Контрольная форма обследования доступности приоритетных объектов и услуг социальной инфраструктуры для инвалидов и других МГН.

Наименование объекта: Муниципальное бюджетное общеобразовательное учреждение основная общеобразовательная школа №18 п. Солони Сулукского сельского поселения

Адрес: Хабаровский край Верхнебуреинский район п. Солони ул. Центральная, 1

Дата обследования: 14.10.2022

Дверь (входная)

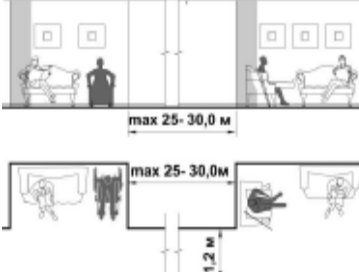
2.7	Входные двери должны иметь ширину в свету не менее 1,2 м.	<input type="checkbox"/> Нет Измерение: 2,05 м		Ширина входной двери 2,05 м. 	В соответствие
-----	---	--	--	--	----------------

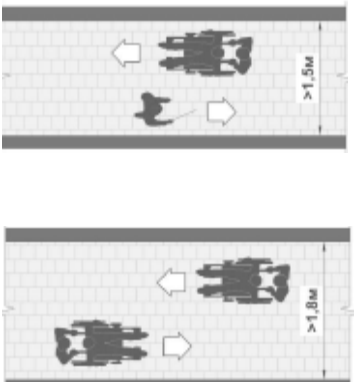
2.8	Наружные двери, доступные для МГН, могут иметь пороги. При этом высота каждого элемента порога не должна превышать 0,014	<input type="checkbox"/> Нет Измерение: 0,05 м		Высота порога у наружной двери – 0,05м.	- Привести в соответствие
-----	--	--	--	---	---------------------------
